国立研究開発法人日本原子力研究開発機構 核燃料サイクル工学研究所
再処理施設に係る廃止措置計画変更認可申請書の一部補正について

核燃料サイクル工学研究所 再処理施設 廃止措置計画変更認可申請書

補正前後比較表

図 1-3 解析モデル及び最大応力発生箇所（蒸気配管（76343004）（1/4））

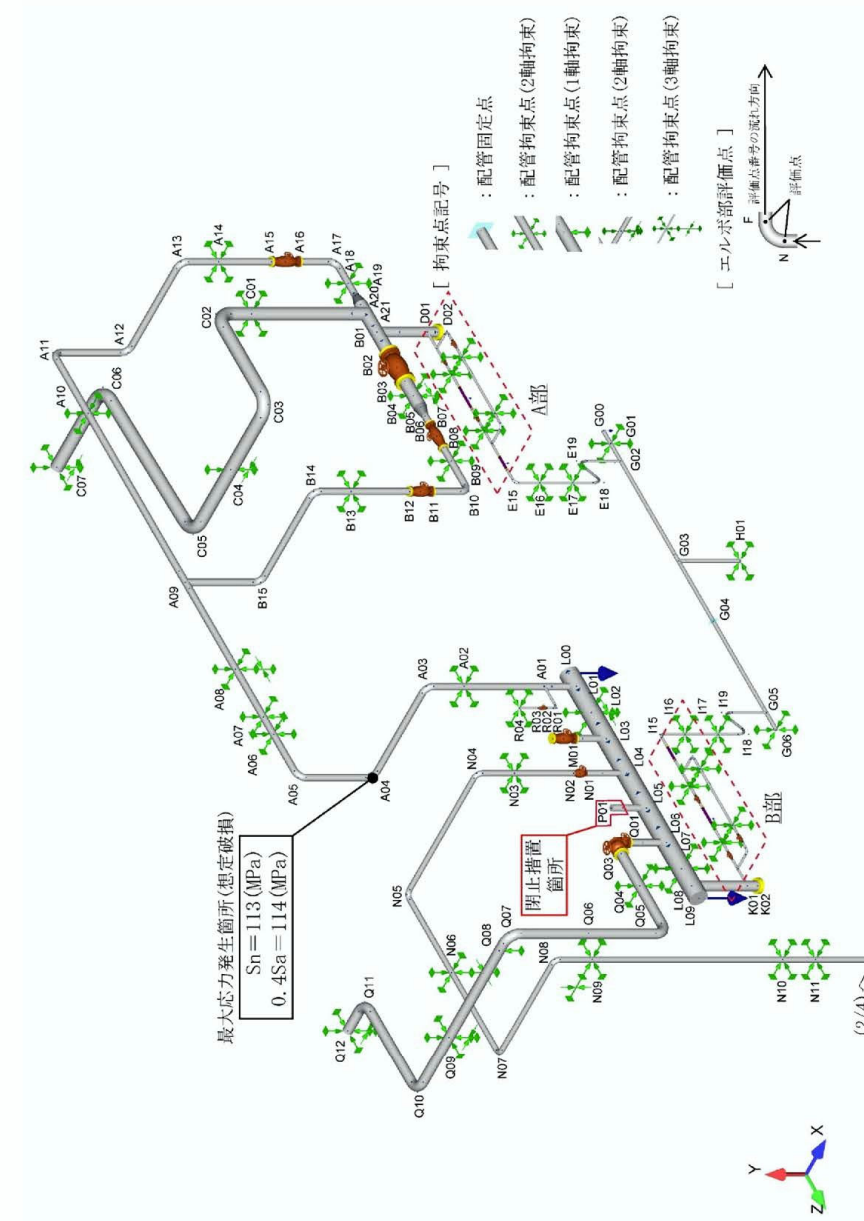
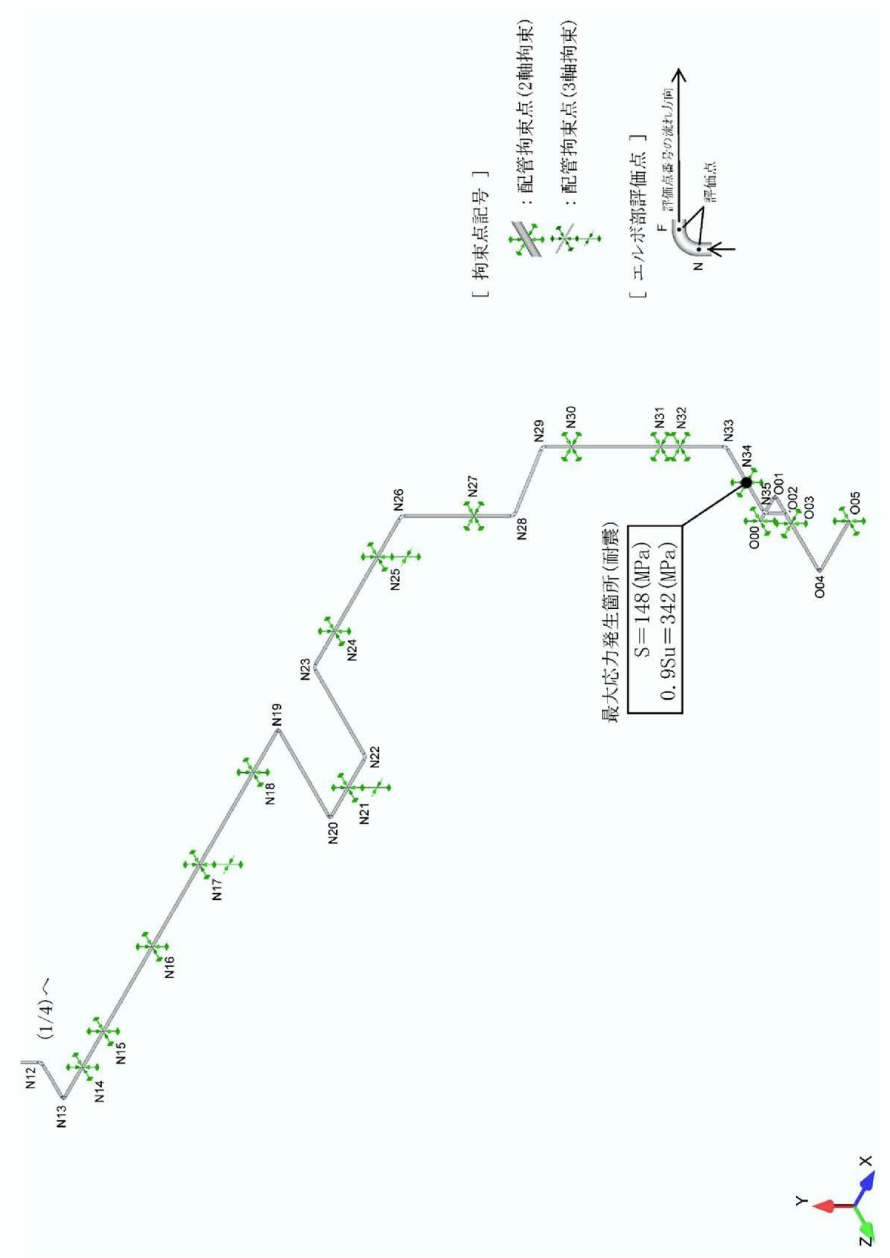
補 正 前 廃止措置計画変更認可申請書（令和3年9月30日付け令03原機（再）024）	補 正 後	補正理由
	<p style="text-align: center;">参考資料</p> <p style="text-align: center;">溢水源となる配管の一部改造後の耐震性及び想定破損についての計算書 (解析モデル、計算結果)</p> <p>1. 解析モデル</p> <p>各配管の解析モデル図及び各評価点を図1-1～図1-3に示す。FEM解析のモデルは、その振動特性に応じ、代表的な振動モードが適切に表現でき、地震荷重による応力を適切に算定できるものを用いた。</p> <p style="text-align: center;">1</p>	<p>○参考資料の追加</p>
